五龙汇 R22020 地块项目临时售楼处精装修工程招标提疑

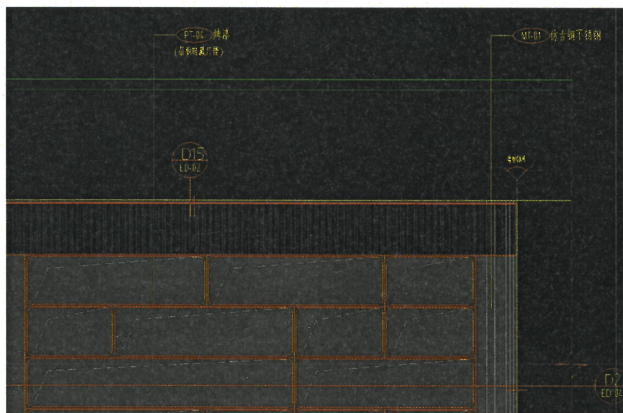
2. 售楼处墙面饰面层有 3.35m 高，基层使用木龙骨，不够牢固，有安全隐患，建议更换成轻钢龙骨基层

回复：不作调整

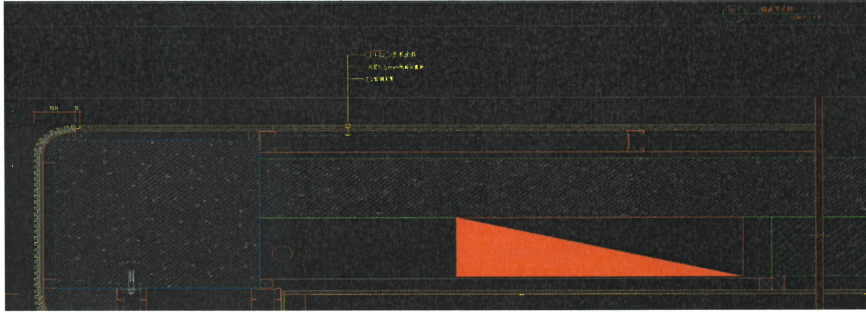
5. 天花节点图, D09 中, 大厅幕墙, 梁下口黑色铝板完成面标高是多少, 天棚侧板需要做多高

回复：因建筑图纸不祥，此处天棚侧板高度以及黑色铝板完成面高度需根据现场实际尺寸

广告写真背景墙

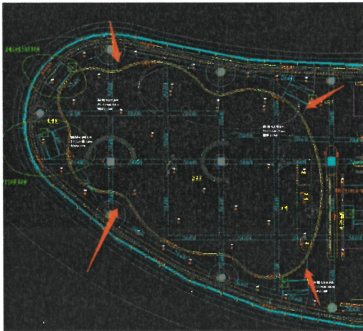
6. 首层楼梯间, 节点图艺术涂料有轻钢龙骨基层, 首层清单中没有轻钢龙骨隔墙项目

回复：此部位位于广告写真背景墙背面，编制清单时，此部位轻钢龙骨隔墙按计入广告写真背景墙单价考虑，详见广告写真背景墙清单。
